DODATEK Č. 3 ke Smlouvě o dílo

uzavřené podle ust. § 2586 a násl. zákona č. 89/2012 Sb., občanský zákoník, ve znění pozdějších předpisů
„Atletický koridor a školní hřiště, ZŠ O. Nedbala, České Budějovice“

Změnový list č. 4 A

Projekt: **Atletický koridor a školní hřiště, ZŠ O. Nedbala, České Budějovice**Název: **Lajnování hřiště**Předkládá: **Metrostav a.s.**Investor: **statutární město České Budějovice**

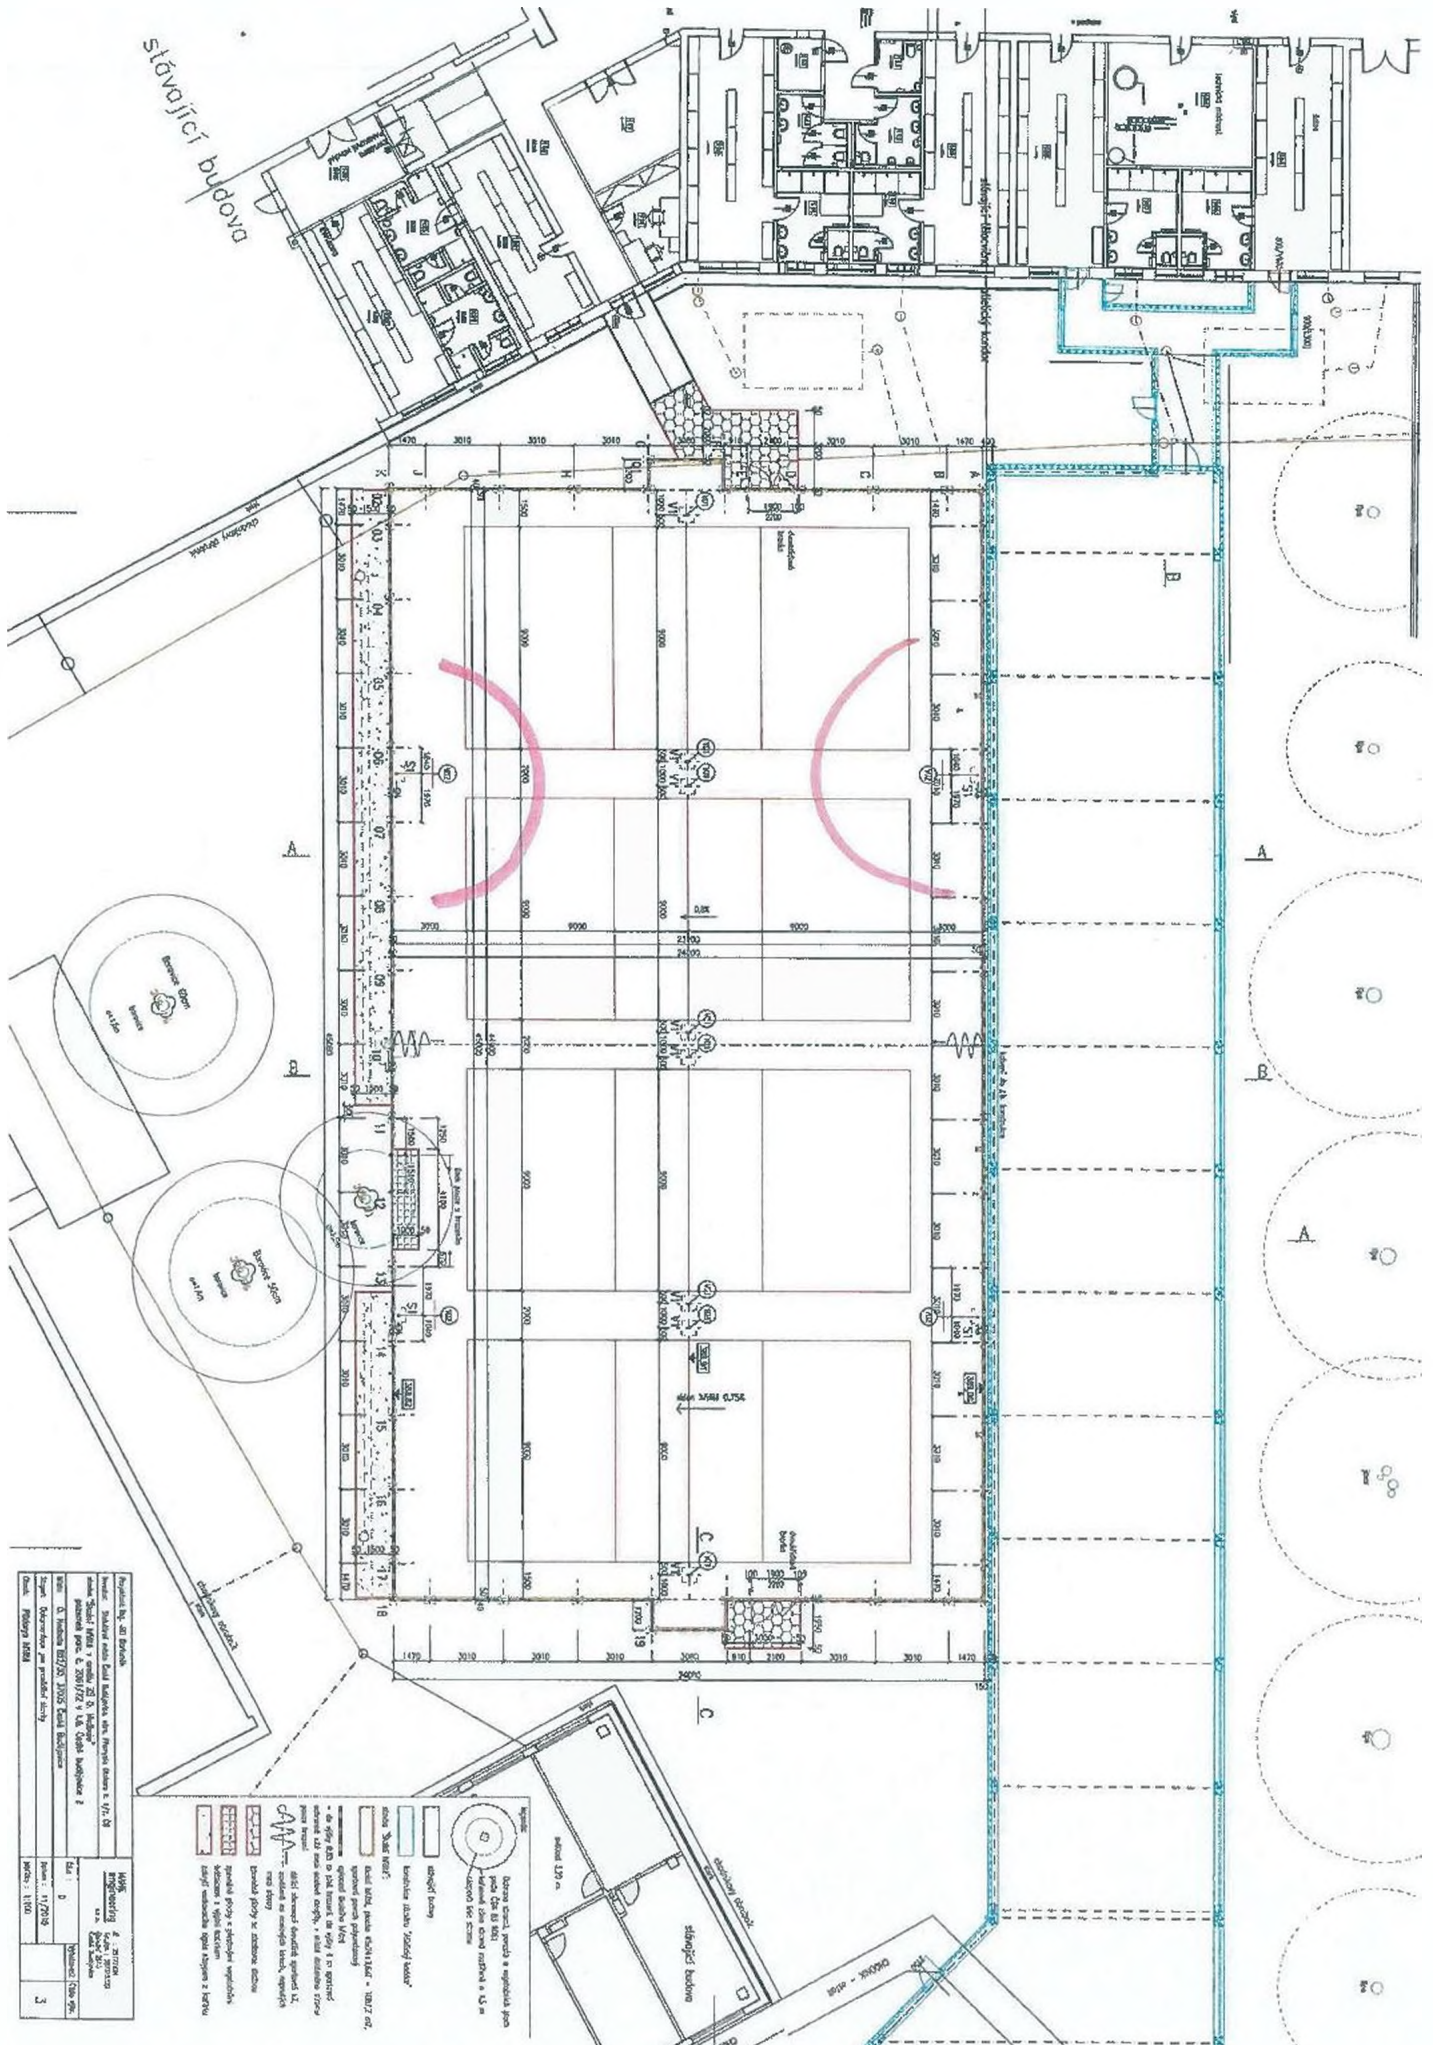
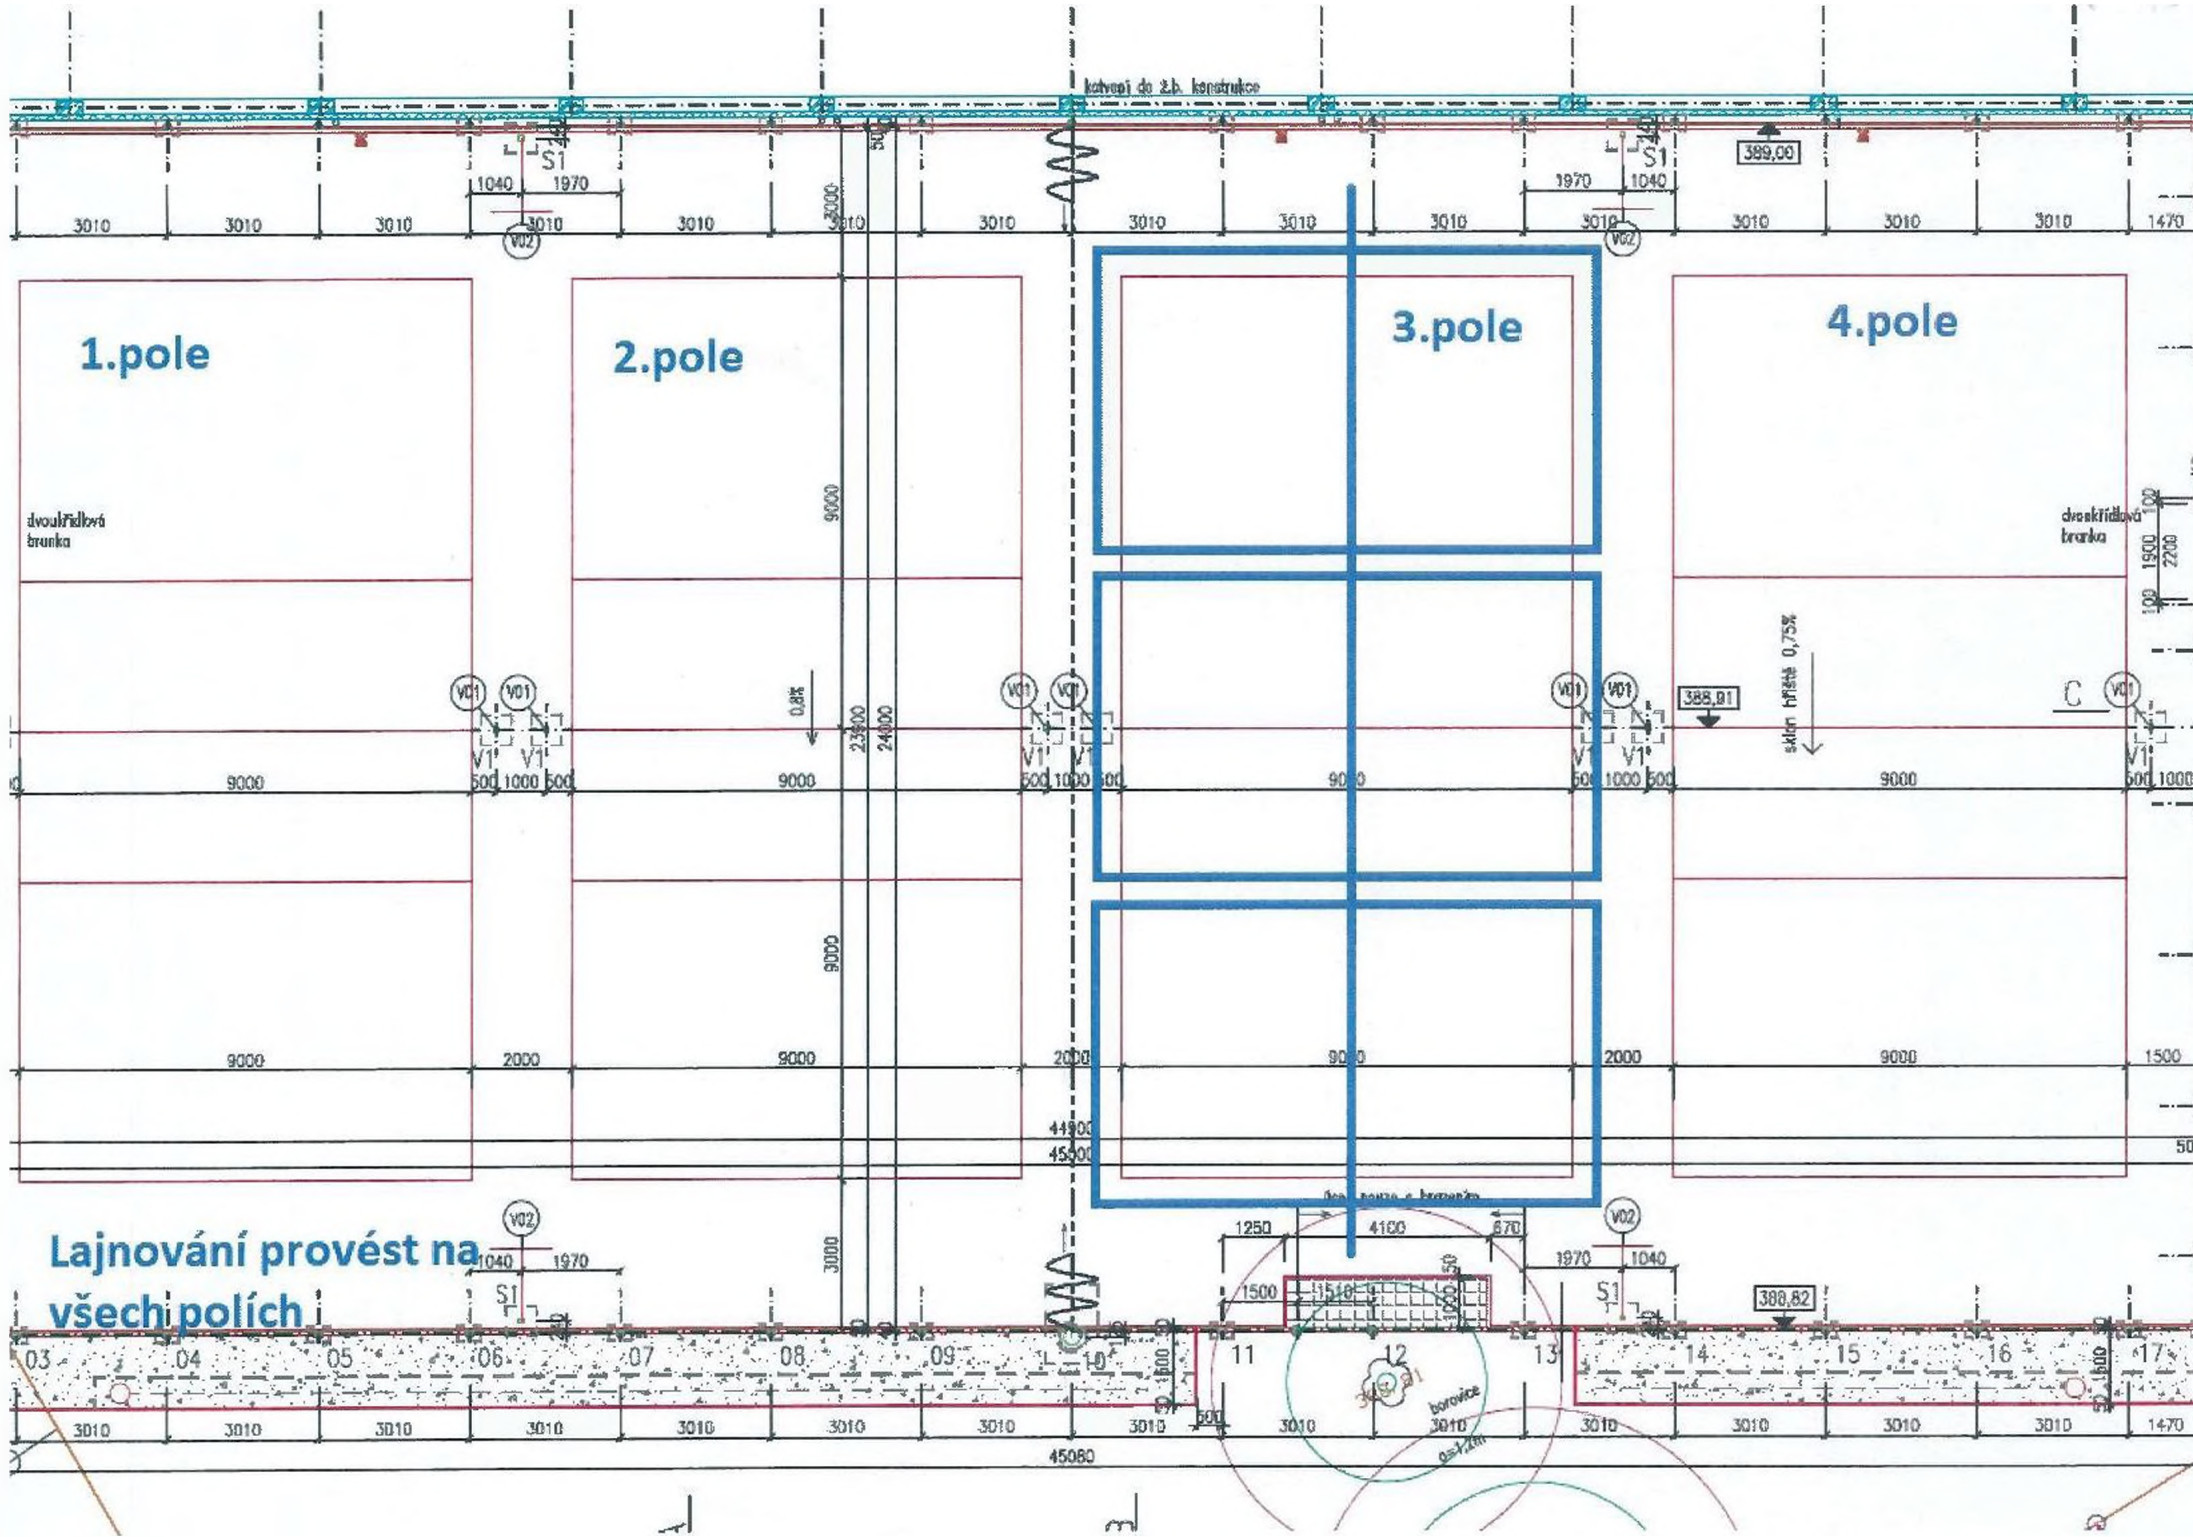
Změnový list řeší lajnování hřiště, které je nad rámec projektové dokumentace – požadavek školy.

TOTO 4X, NA KAŽDÉM HRÁSTI, NA LEVÉ STRANĚ HRÁSTĚ POD
KOŠEM 2x OBLOUK KOSÍKOVÁ TH. ZELENÁ

- BÍLÁ LÁJNA ST. ŠÍRKA
- ŽLUTÁ LÁJNA POLOVIČNÁ ŠÍRKA

Lajnování provést na všech polích
